ÚZEMNÍ PLÁN MĚSTA BRNA

Textová část odůvodnění Příloha č. 5
kapitola 19

VYHODNOCENÍ PŘIPOMÍNEK

b) Veřejná projednání Návrhu ÚPmB z roku 2020 (červen)

Přípomínka číslo 1 (zákres)

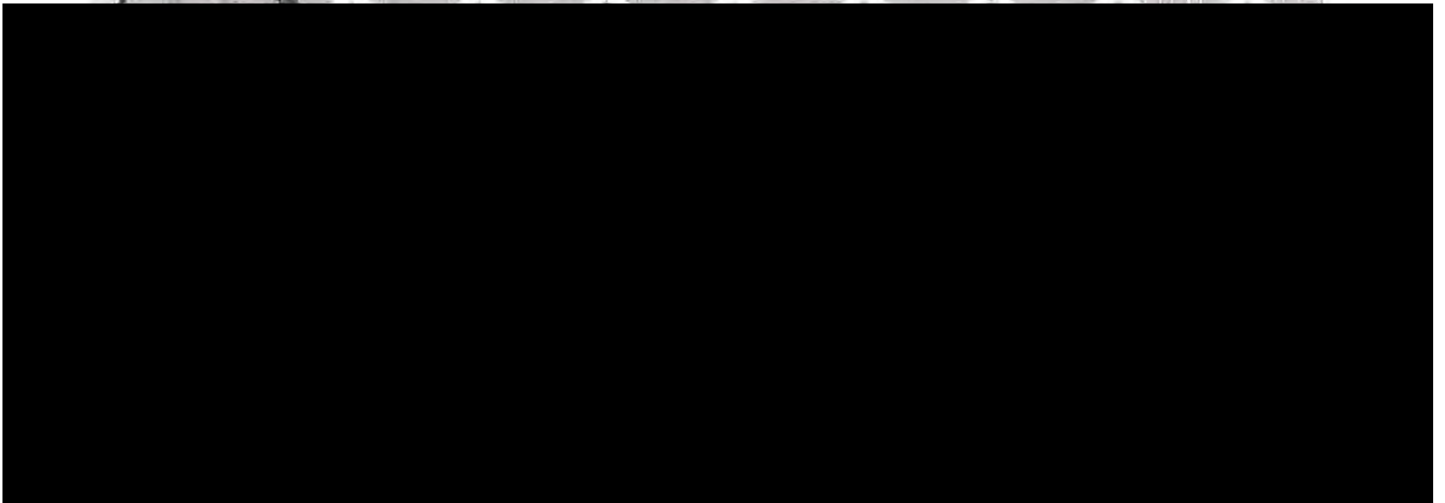
Navrhujeme změnu trasování VPS - komunikace vedené po pozemku p.č. [redacted] k.ú. Brněnské Ivanovice. Značná část trasy je historicky vedena přes zahrady (oploceno). Šířka pozemku není po celé délce vhodná pro vedení komunikace. Fyzicky je komunikace "vyšlapaná" po pozemku [redacted], resp. [redacted] - navrhujeme vést trasu po tomto pozemku, který je připraven pro vedení komunikace.

Obr.: Na mapě je z odstupu patrné oddělení Bílé Hory a lokality V kopcích až po Akátky (vyznačená plocha z katastru je plochou t LV vlastnictví jednoho investora bytového komplexu)

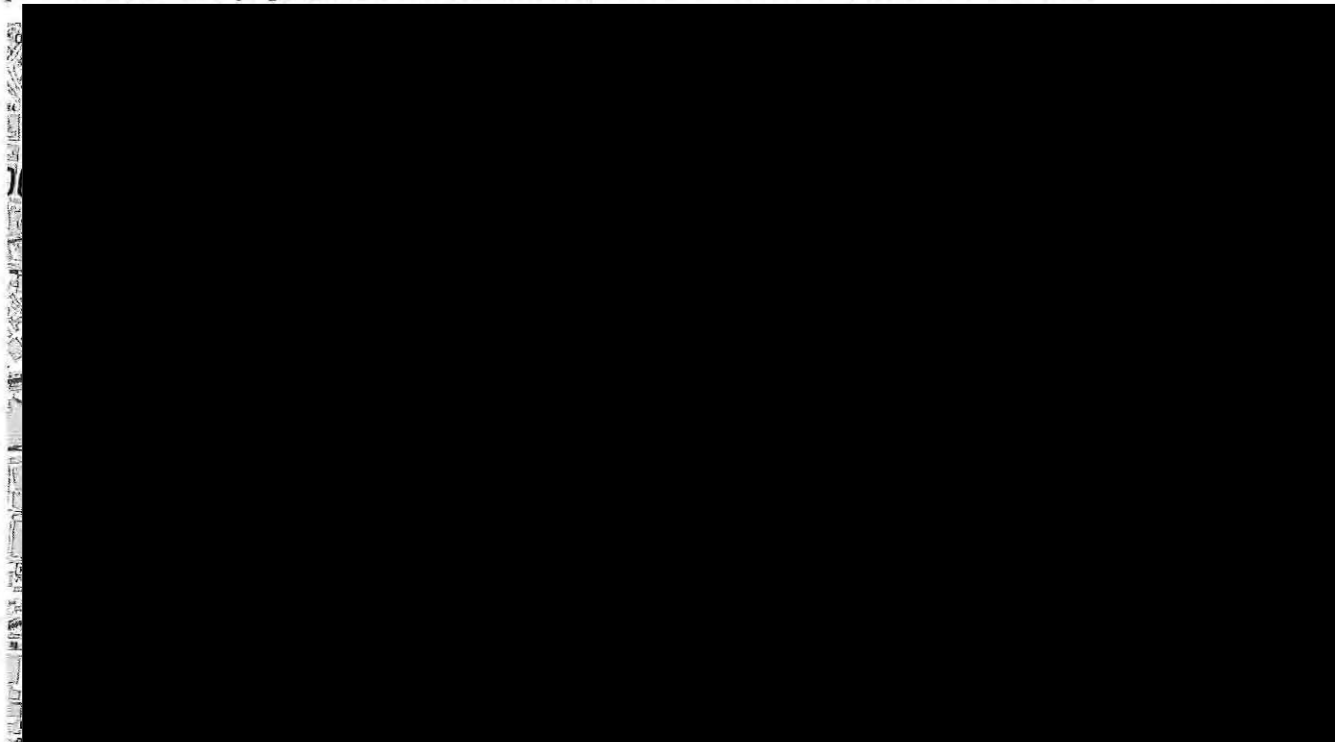
Zachovat racionalitu původního plánu v oddělení Vinohrad od staré zástavby pásem zeleně-zahrad. Navrhujeme zamyslet se hlouběji nad tímto územím a neztratit "zelený kus" v rámci města. Chápeme koncepci zahušťování zástavby, ale je nutné ponechat zelené plochy a především zastavovat brownfieldy, ne plochy zeleně, navíc - ojediněle spojité zeleně, z kterého vychází i ÚSES. Neměla by tato koncepce zůstat jen na papíře, jak se v případě "intenzivnější bytové zástavby" stane. A nejde jenom o viditelné regulativy "plánovací dokumentace" ale o kvalitu života původních obyvatel z pohledu jejich každodenního života ve městě. Je potřeba vidět 100 let dopředu a zeleně ve městě je z tohoto pohledu důležitá. Zahrádky a souvislý pás zeleně, pokud ho zastavíme, tam už nikdo nevrátí.

Připomínka číslo 1 (zákres)

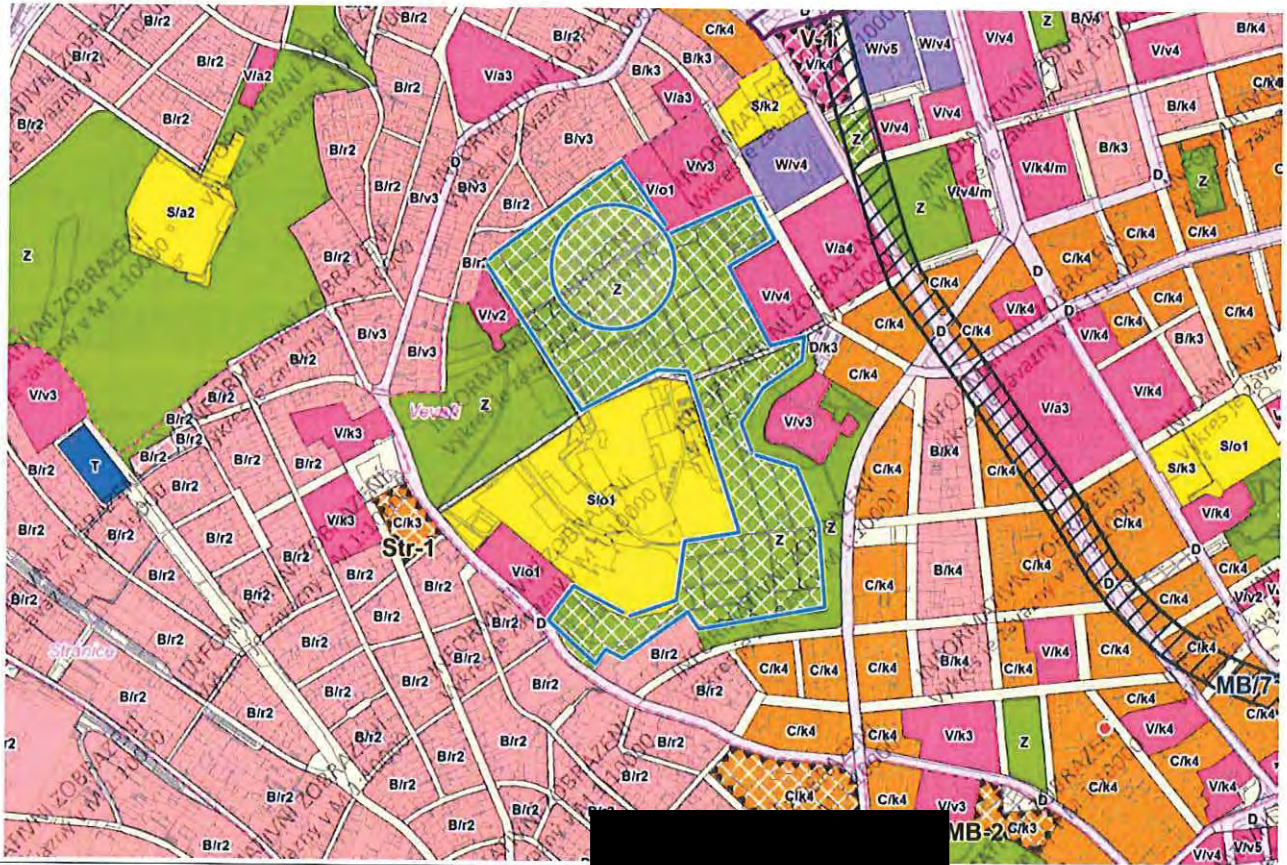
NÁZEV PROJEDNÁVANÉ ÚPD		Návrh Územního plánu města Brna	
Identifikační údaje podatele			
Fyzická osoba/právnícká osoba			
Jméno, příjmení / Název společnosti			
Datum narození/ Identifikační číslo			
Trvalé bydliště/ sídlo			
Jsem - nejsem*) občan města Brna	Jsem - nejsem*) vlastníkem pozemku/ů nebo stavby v ploše dotčené navrhovanou změnou Katastrální území, parc č.		
Upřesnění obsahu námítky/připomínky			
<input checked="" type="checkbox"/> K textové části	<input checked="" type="checkbox"/> Ke grafické části	<input type="checkbox"/> K procesu pořizování	
Městská část	Brno - Střed		
Katastrální území	Veverčí		
Parcelní čísla pozemků (adresa, doplňující popis lokality)			
Text námítky/připomínky včetně ZDŮVODNĚNÍ			
přílohy: <input type="checkbox"/> ano <input checked="" type="checkbox"/> ne			
<p>Nesouhlasím s navrhovanou změnou plochy zahrádek na Kraví hoře na plochu veřejné zeleně a s plánovaným rušením zahrádkářských kolonií na Kraví hoře, které jsou dlouhodobě významným prvkem ekologické stability v blízkosti centra města. Již dlouhá léta fungují zahrádky na Kraví hoře jako mimořádný a unikátní biotop (výskyt řady zvláště chráněných zvířat- ptactvo, hmyz, plazy prokázán), letitý porost významně ovlivňuje klima oblasti. Zahradničení je aktivita naprosto jedinečná, umožňuje aktivní relaxaci občanům každého věku. Zahrádkářské kolonie také slouží k setkávání mezi generacemi, péče o zahradu podporuje ekologické smýšlení a výrazně zlepšují kvalitu života lidí z bytových domů.</p>
